Audi A6 / RS 6 / A7 / S7 / RS 7 / Q8 フロントシートベルトバックルの改修

| リコール届出番号                         | 外-4122  | リコール届出日 | 2025年11月28日 |

不具合発生箇所

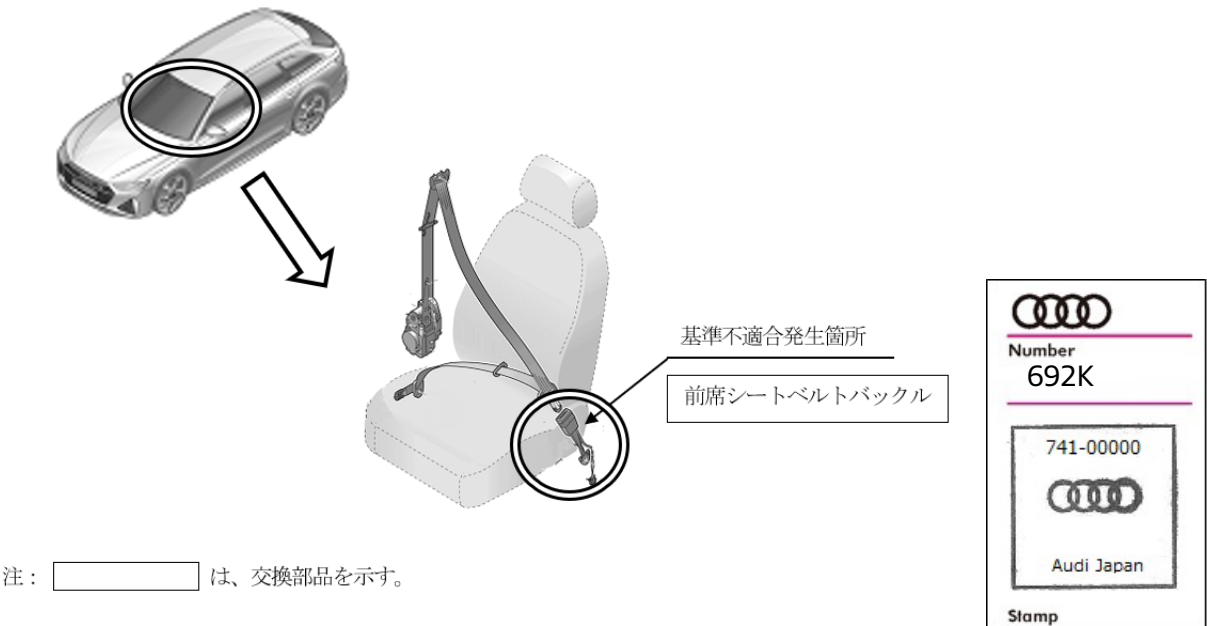
| 基準不適合状態にあると認める構造、装置又は性能の状況及びその原因 | 前席シートベルトバックルにおいて、組立工程が不適切なため、バックル内部構成部品のリベットが組み付けられていないものがあります。そのため、車両衝突時に前席シートベルトによる乗員保護性能を確保できないおそれがあります。 |         |             |

| 改善措置の内容                          | 全車両、前席シートベルトバックルを良品に交換します。  |         |             |
